# Arviointipöytäkirja

Monitoimialueen esiintymislavan ideakilpailu, Äänekoski

Avoin arkkitehtuurikilpailu arkkitehti- ja rakennusarkkitehtiopiskelijoille  
28.4. - 17.8.2025

# PESÄ

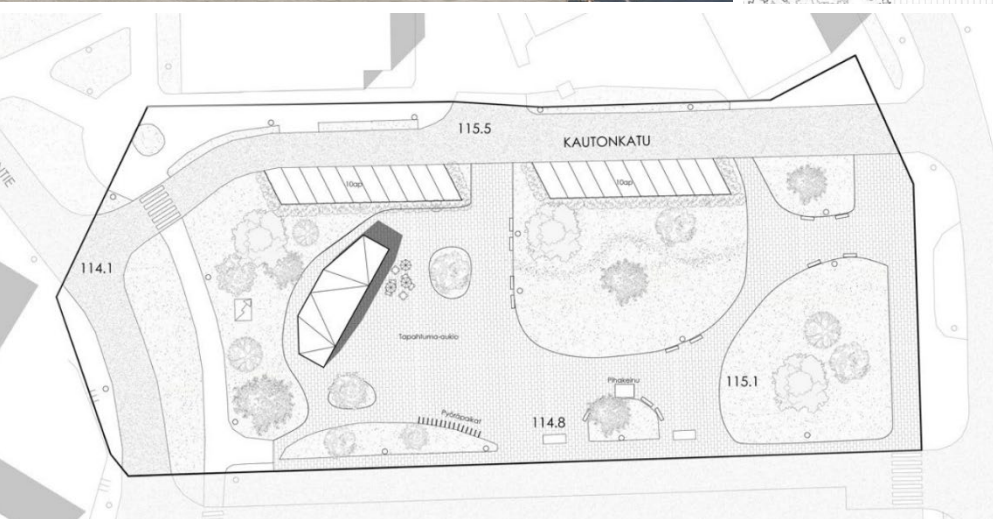
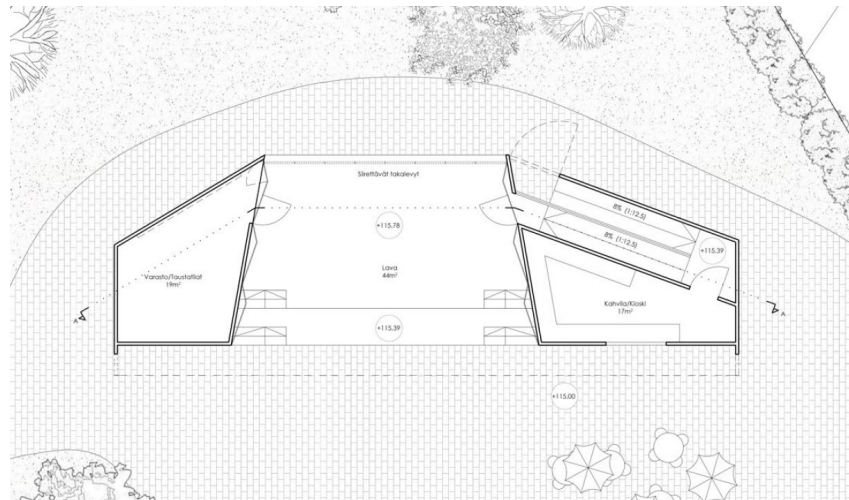
*Paras yhdistelmä esiintymistoiminnalle suunniteltua kestäväää arkkitehtuuria: ta-  
sapainoinen suunnitelma esiintymislavan toteutukseen*

Suunnitelmasta välittyy avoimuus, suljettavuus ja läpinäkyvyys. Rakennustaiteellista selkeyttä tuo rakennuksessa käytetyn puunverhouksen ja teräskuoren kaksiaineisuus. Rakennuksen siisti muoto kätkee rakenteet sisäänsä ja luo aikaa kestävästä vaikutelman. Modernin muotokielen myötä lava erottuu ympäristön rakennuskannasta. Rakennusaineissa on myös hienovaraista puu- ja suojaava puunkuori -idea.

Rakennuksen läpivirtaavuus osaltaan lisää turvallisuutta vaivattomin elkein, ja luo kiinnostavan maisemallisen kehyksen. Asemoinnin ansiosta luonto ja aukion suojellut männyt on mahdollista tuoda osaksi takaseiniä. Oleskelulle sopiva katososa tarjoaa suojaa tuuleta ja paahteelta. Toiminnallisesti kioskin tai muun aputilan liittäminen osaksi rakennusta nähtiin hyödyllisenä kehitysideana. Ympäristössään itsenäinen ratkaisu mahdollistaa kaupunkivihreän lisäyksen tinkimättä tapahtuma-alueelle vaadittavasta vapaasta tilasta. Rakennus toteuttaa perustellusti tilavan, vakuuttavan, paikkakunnalle sopivan sekä toteutettavan kokonaisuuden.

# ISO ÄÄNI

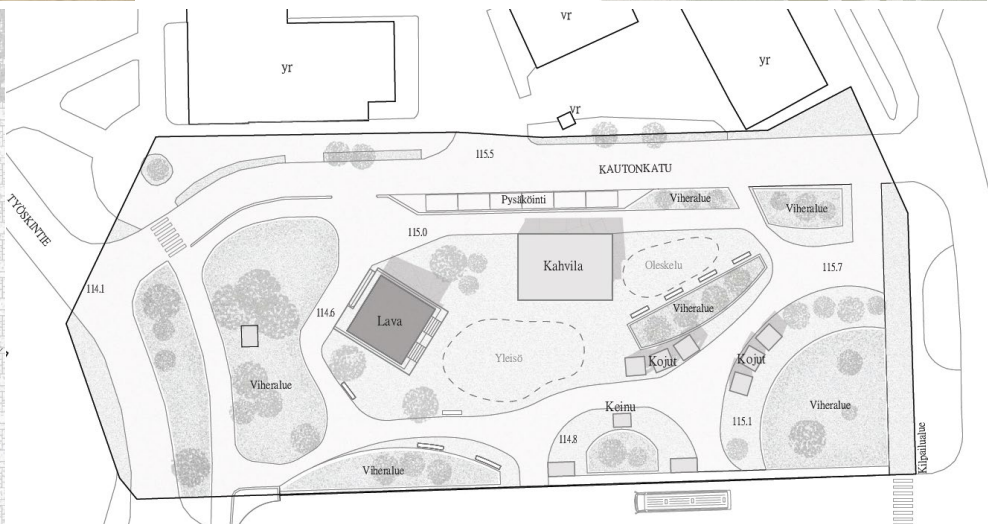
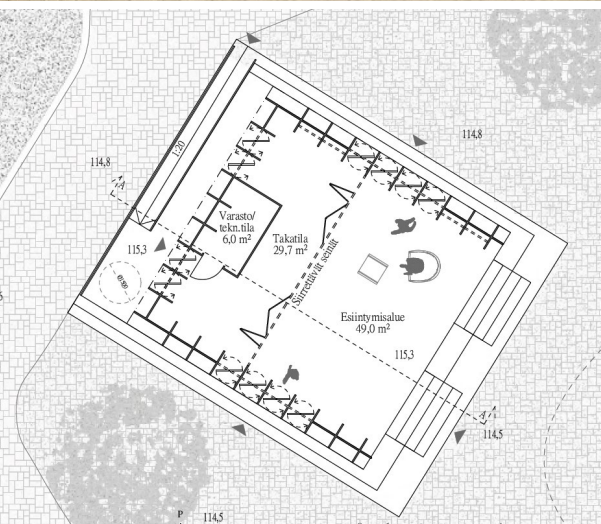
*Parhaiten Kerto LVL -rakennusmateriaalia esittelevä työ: hienovaraista, vaikuttavaa ja rakenteellista arkkitehtuuria*

Suunnitelmaa kuvaa sanat herkkä, kutsuva ja luonnonmukainen. Arkkitehtuurissa on tyylikästä yksiaineisuutta ja rakenteen luomaa rytmiä. Rakenteen modulaarisuus ja lovetut osat tuovat suunnitelmaan sävyn klassistisuutta ja japanilaistyyliä. Suunnitelmallisia ansioita ovat tilan valoisuus ja monikäyttöisyys. Suunnitelmaa nostattaa voimakas ja luonteva väri, joka korostaa rakenteen materiaalillista yhtenäisyyttä.

Aluesuunnitelmassa rakennuksen ympäristö on käännetty rohkeasti viheralueiksi. Rakennukset asettuvat luontevalla tavalla alueen keskiöön viheriöllä reunustettuna, joka rajaa monitoimialueista itsenäistä tilaa. Avattavien seinien ja liikuteltavien tilanjakajien ansiosta rakennus kykenee muodostamaan huomaimaisen tapahtumatilan tai läpivirtaavan avoimen paviljongin. Rakennusosien loveaminen, esivalmistus ja asennustavan suunnittelu osoittaa myös muotokieleen välittyvää harkittua rationalistisuutta. Työn vahvuusalue on tapahtuma-aikojen ulkopuolisessa toiminnassa ja ympäristöllisessä houkuttelevuudessa. Suunnitelmassa on myös vahvaa kehityspohjaa lavamaiselle esiintymistoiminnalle.

## TURVA

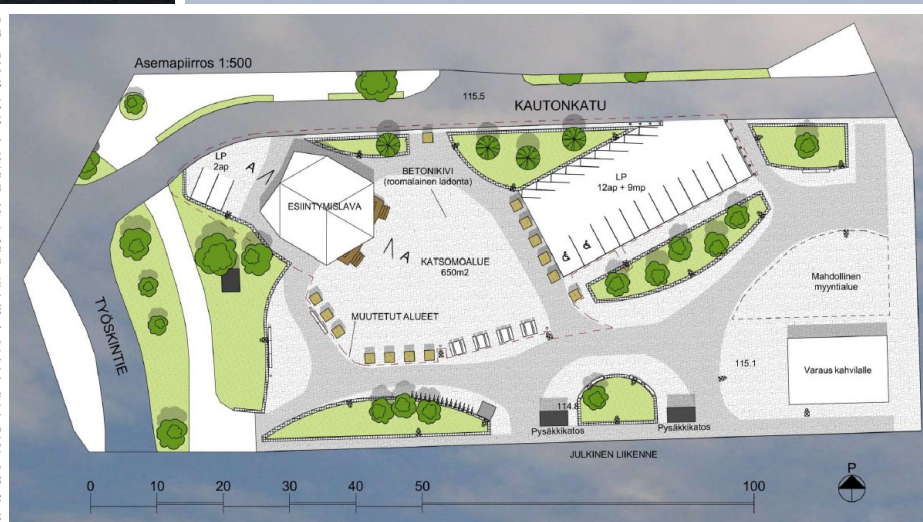
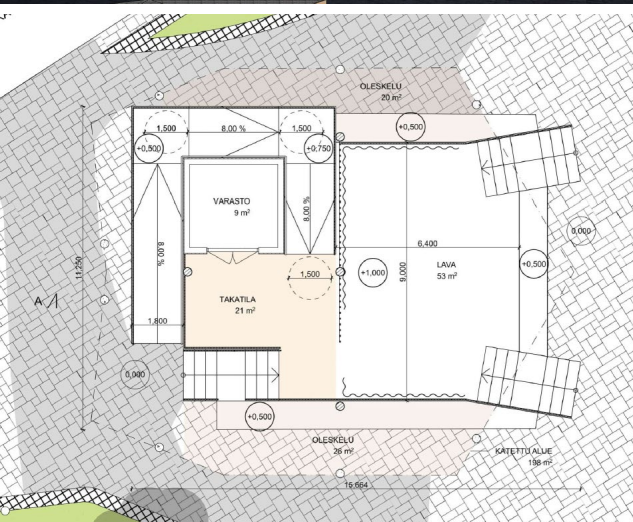
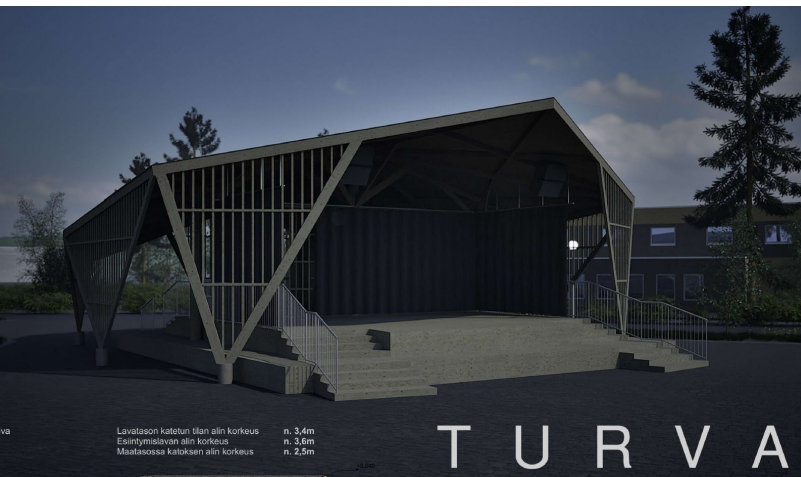
### *Esiintymistoiminnalle parhaat puitteet: nuorten valinta*

Suunnitelmasta välittyä avoimuus, laajuus, ja vaikuttavuus. Arkkitehtuurissa on suurimittakaavaiselle esiintymistoiminnalle luontevia piirteitä. Rakenteellisten kannakkeiden kulmikkuus tuo muotokieleen särmikkyyttä ja kidemäisyyttä, joka toistuu katon vinolappeissa. Koristaiheena vuorottelevat pleksilasiipinnat tarjoavat vastapainoa rakenteen avoimuudelle ja mahdollisesti mielenkiintoista valon peilaavuutta. Valaistuna rakennus pystyy tuottamaan vaikuttavaa valon ja varjon vuorovaikutusta, joka koko luokan ansiosta välittyy kauas. Rakennuksen muoto huomioi luontevasti myös esityslaitteiston ripustus-tarpeen.

Aluesuunnitelmassa rakennus muodostaa toiminnalle sopivan laajuisen aukean, ja jättää mahdollisuuden erilliselle kahvilarakennukselle sekä pysäköinnille. Suunnitelman ansiot rakenteellisuudessa ja muodonannossa ovat tasapainossa. Suunnitelma tarjoaa vahvasti esiintymistoiminnalle suunnatun toteutuskelpoisen kokonaisuuden.
